## Modification simplifiée - n°5 PLU PONT DE L'ISERE

### 0. Avis des Personnes Publiques Associées

### 1. Notice explicative

### 2. Pièces écrites modifiées :

## EXTRAIT DU PLU EN VIGUEUR - OAP

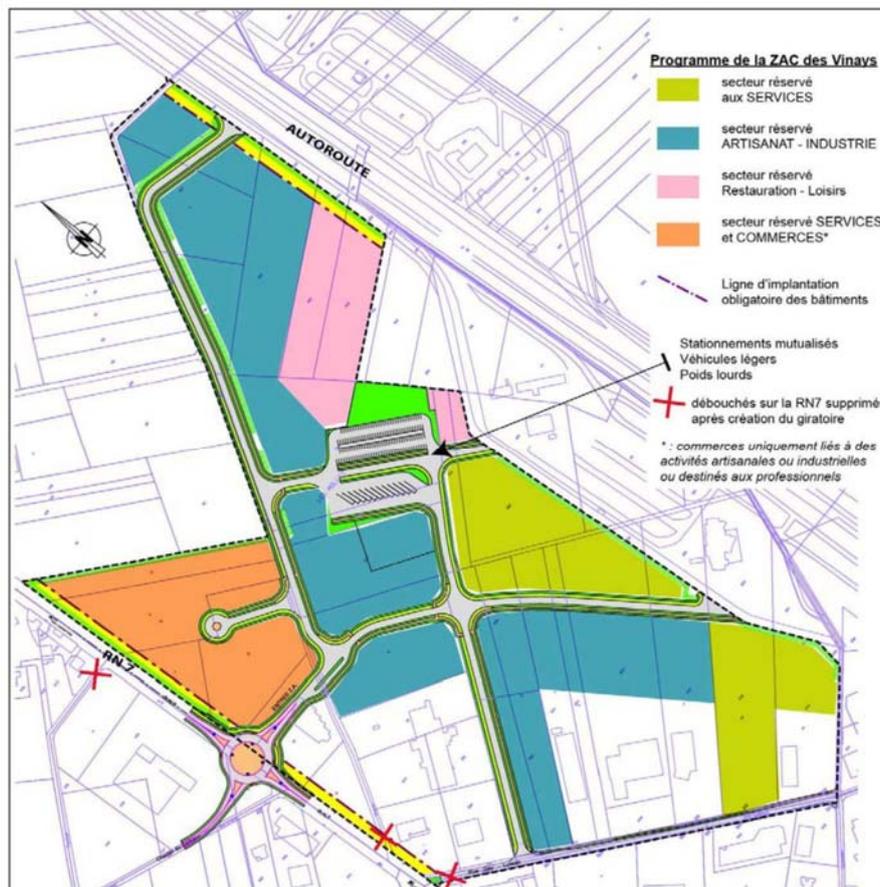
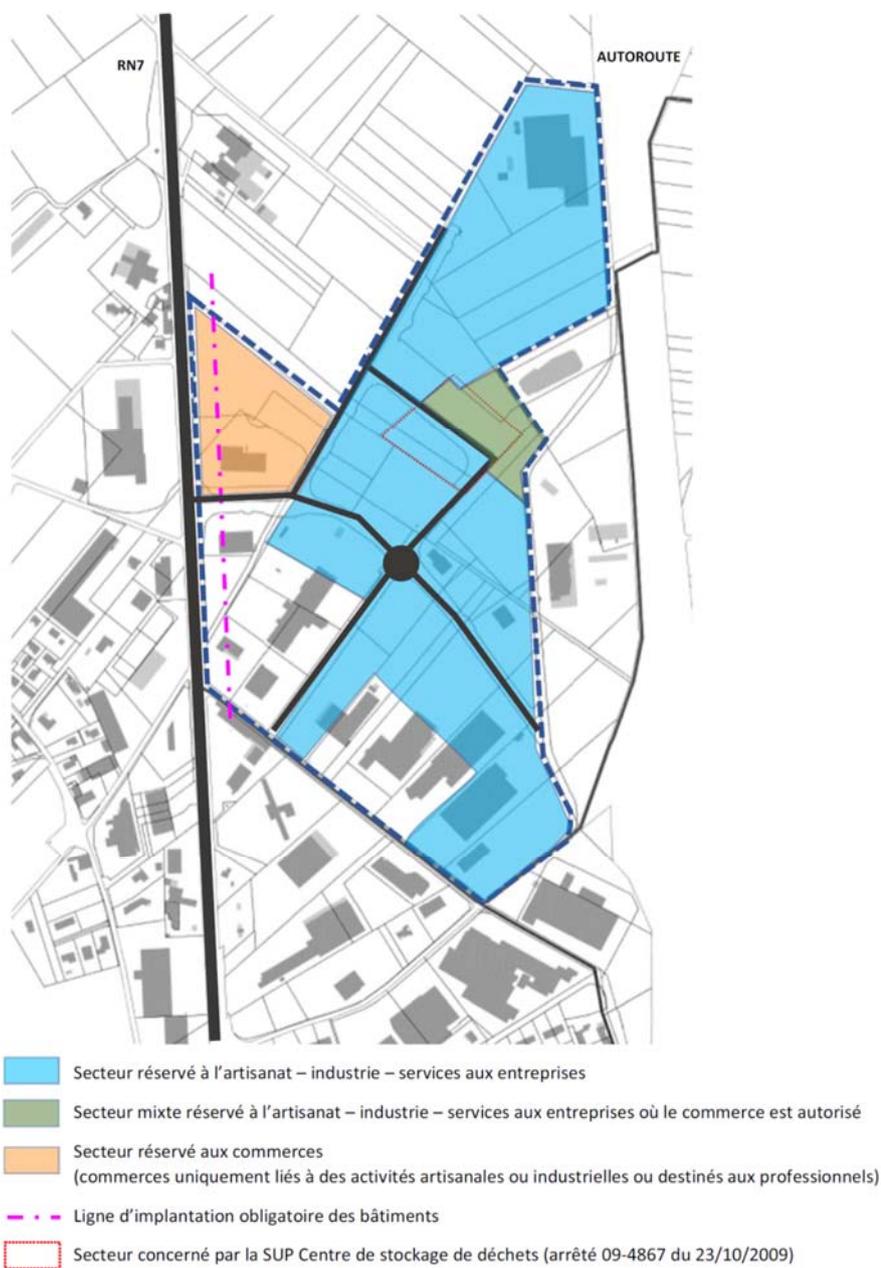
**L'OAP prévoit un espace pour des stationnements mutualisés**. Cet aménagement ne sera pas réalisé car l'ensemble des entreprises ont intégrés le stationnement dans l'emprise de leur lot. Il s'agit donc de supprimer l'espace de stationnement mutualisé et d'intégrer cet espace dans les lots.

**L'OAP fait référence au recul de 20 m par rapport à l'axe de la RN7**. La modification consiste à autoriser un recul plus important correspondant à l'alignement avec les bâtiments existants au sud. La bande de 20 m de l'axe doit être inconstructible et traitée en espace vert. L'alignement avec les bâtiments existants doit être respecté (37-40m).

- de dessertes internes raccordées aux voies existantes, ~~des espaces de stationnement mutualisés.~~

~~Une entreprise de restauration serait également la bienvenue afin d'apporter ce service aux salariés de la zone.~~

~~Le site de l'ancienne carrière sera utilisé pour la création de stationnements mutualisés (sur la partie grevée par la servitude d'inconstructibilité), les zones de déblais / remblais pourraient être utilisées pour des aires de jeux et de sport.~~

~~Création d'une zone commune de stationnements (mutualisée) dédiée aux véhicules légers, implantée au droit de l'ancienne décharge qui fait l'objet d'une servitude interdisant notamment toute construction de bâtiment.~~

~~Création d'une seconde aire commune, affectée au stationnement des poids lourds, également implantée au droit de l'ancienne décharge.~~

~~en façade de la RN7: les bâtiments seront implantés obligatoirement à 20 m de l'axe de la RN 7 et seront orientés parallèlement à cette dernière.~~

Les façades des bâtiments seront implantés obligatoirement parallèlement à la RN 7. Ils seront implantés en respectant le même recul que les bâtiments existants. La bande de 20 m de l'axe de la RN 7 devra être traité en espace vert.

Schéma de principe - alignement le long de la RN7

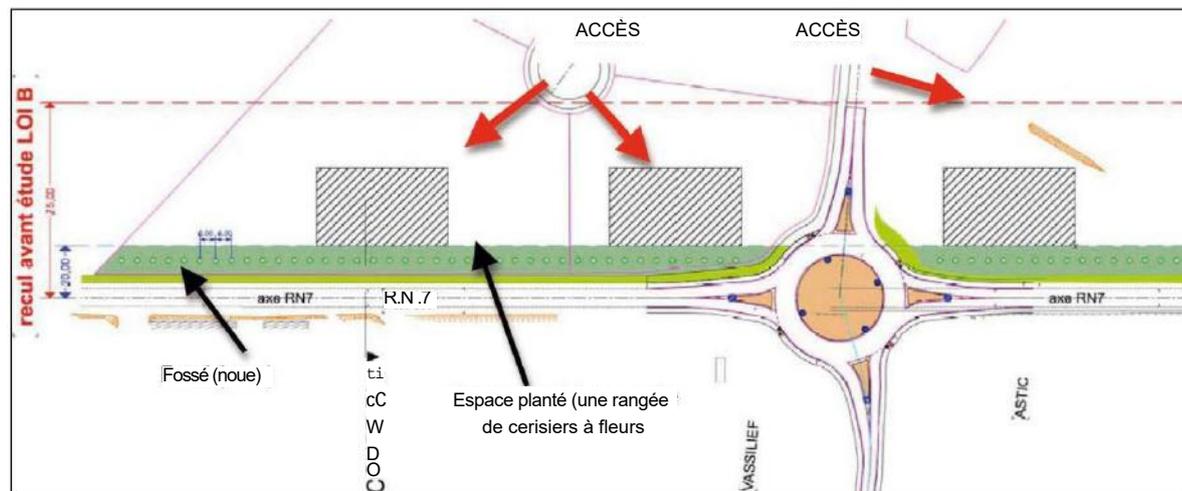
- en façade de la RN7

Les façades des bâtiments seront implantés obligatoirement parallèlement à la RN 7. Ils seront implantés en respectant le même recul que les bâtiments existants. La bande de 20 m de l'axe de la RN 7 devra être traité en espace vert.
